スクラム失敗事象におけるホウ酸投入の措置について

令和 2 年 10 月 27 日
日本原子力研究開発機構
原子力科学研究所

【R2.9.28 審査会合コメント】

スクラム失敗事象発生時のホウ酸投入に係るフロー

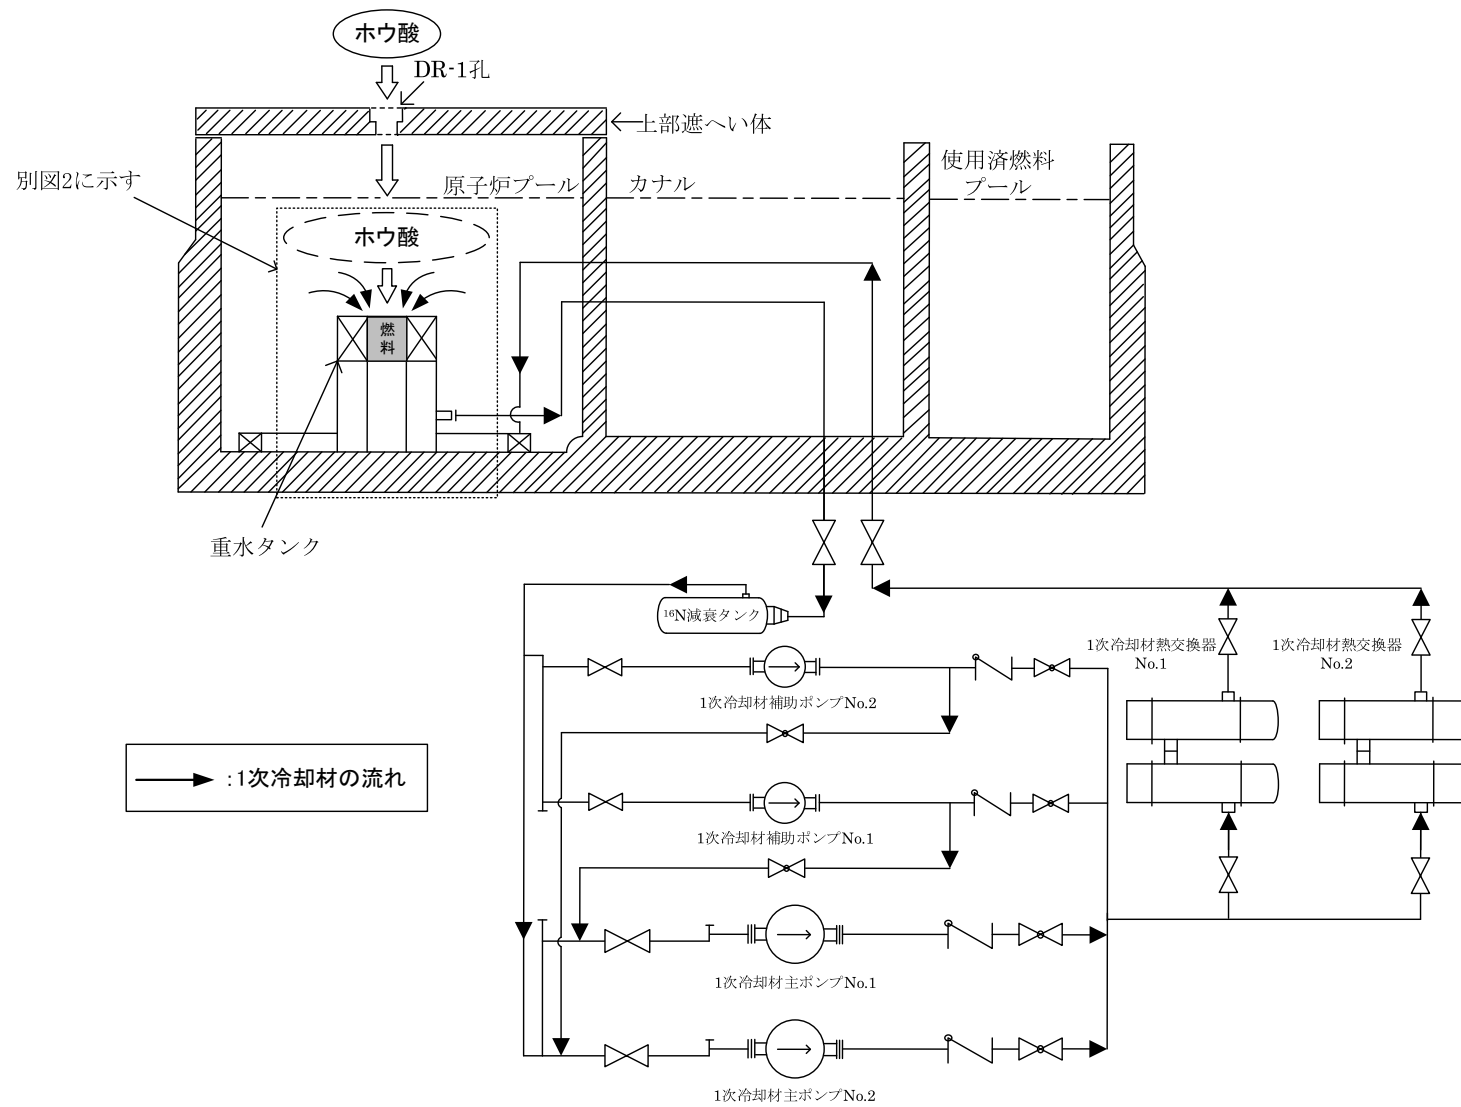
BDBA 時のホウ酸投入に係る想定シナリオを明確にし、ホウ酸投入作業を行う前提条件を示すこと。また、事象発生時にこれらの条件・状況を確認する方法を示すこと。

前述のとおり、原子炉を未臨界とし燃料の損傷を防止するためのホウ酸投入の前提条件は、以下ようになる。

- ・ 制御棒の挿入及び重水ダンプが完全に行われず、原子炉を停止するための負の反応度が十分に印加されず、出力の低下が小さい場合。（十分な反応度が印加された場合は、出力の低下が大きくなるためホウ酸投入の必要がない。）
- ・ 1 次冷却系による強制循環冷却が維持され、燃料の健全性が維持されていること。

炉心の冷却、モニタの指示値などのプロセス量の監視は、制御室から常設の監視計器にて確認できる状態にあり、また1次冷却系による強制循環冷却の状態が維持されていることは1次冷却材流量低(定格流量(2,400m³/h)の90%)及び1次冷却材炉心出口温度高(42℃以上)の警報が発報していないことで確認ができ、燃料が健全な状態であることこの確認は燃料事故モニタ高(定格出力20MW運転時のバックグラウンドの2倍)の警報が発報していないことで判断できる。

以上を踏まえ、ホウ酸投入に係る判断基準を追加する補正を行うこととする。

ホウ酸の流路概要図（全体）

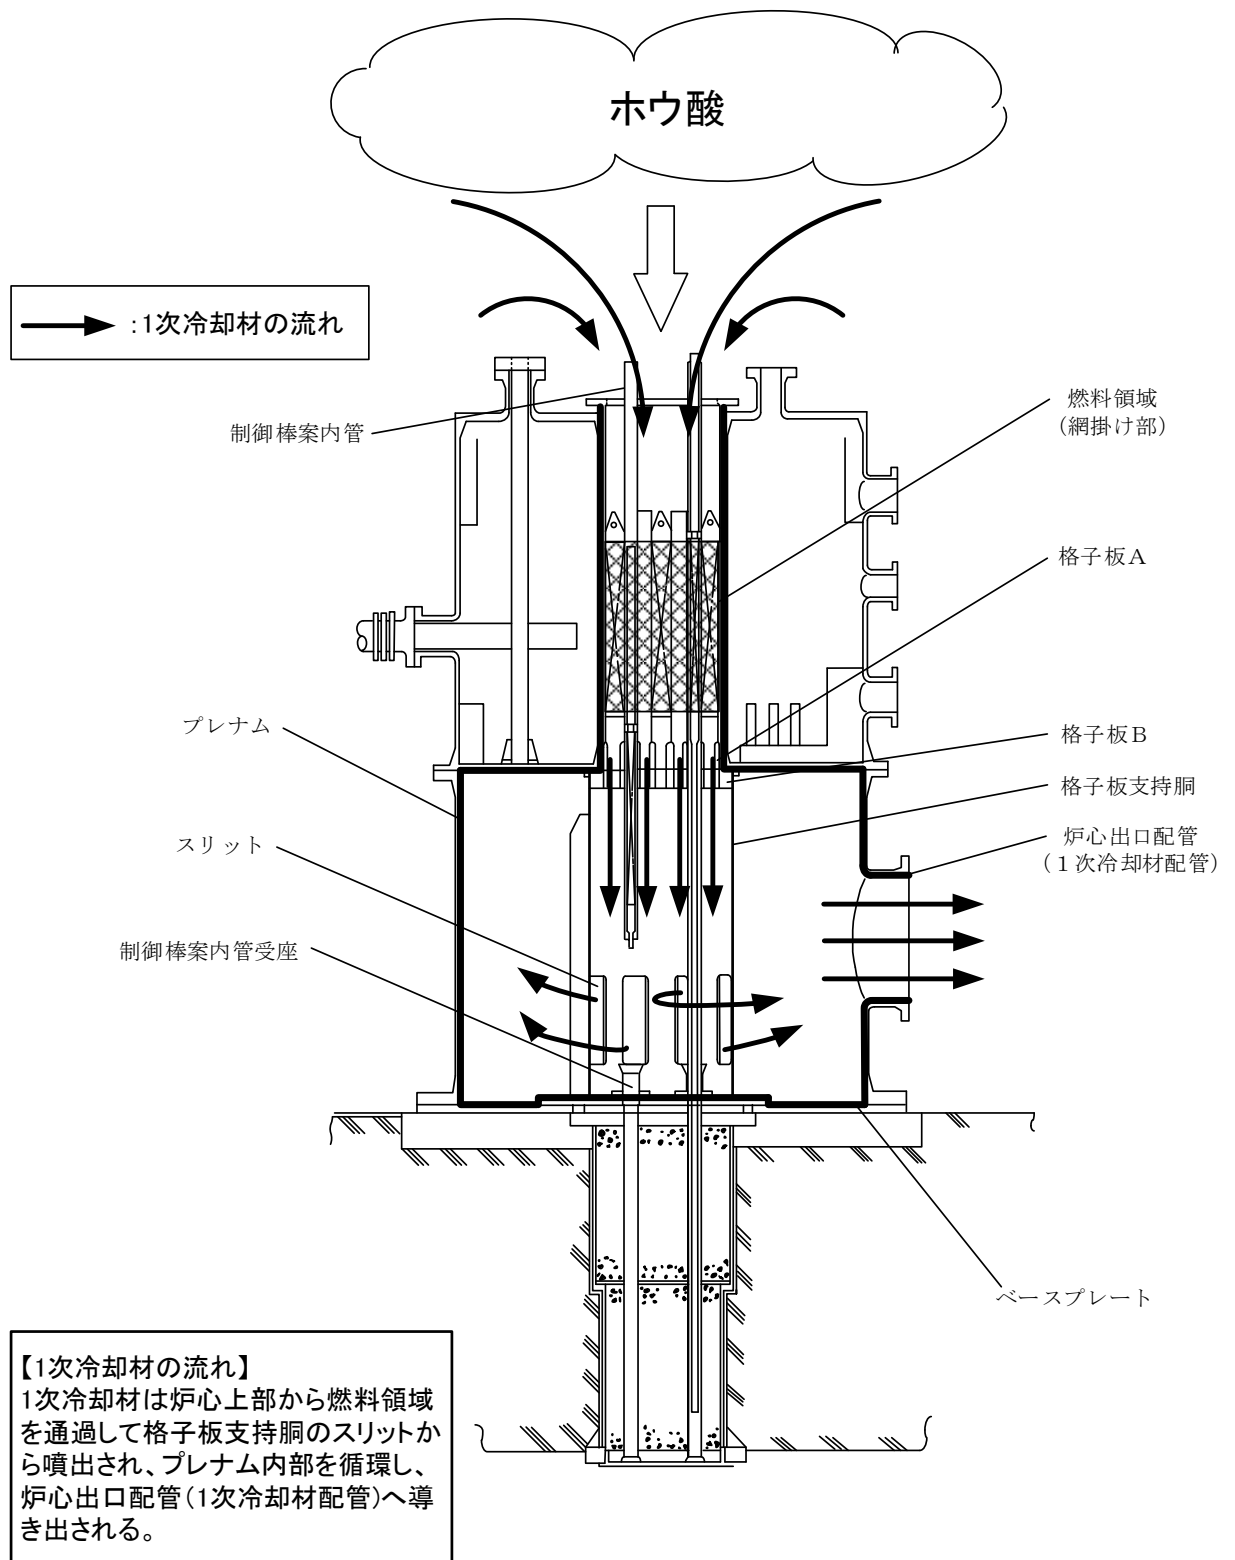
定格出力 20MW で運転中の原子炉を未臨界にする（実効増倍率 k_{eff} を 1.0 未満とし臨界状態を維持できなくする）ためには、減速材温度効果及びドプラ効果（原子炉の出力が低下することにより減速材である 1 次冷却材の温度や燃料の温度が低下した場合に反応度が正の方向に働く効果）を考慮すると、必要な負の反応度は約 $0.6\% \Delta k/k$ である。炉心上部からホウ酸を投入した場合、炉心上部から 1 次冷却系統内に吸い込まれ拡散されることから（別図 1、2 参照）、必要な負の反応度を印加するには冷却材中のホウ素の濃度を約 45ppm とする必要がある。これに必要なホウ酸の量は、約 70kg（ホウ素の同位体比が天然のホウ酸）、約 14kg（ホウ素の同位体比が天然の 5 倍のホウ酸）と算出している。（参考資料参照）
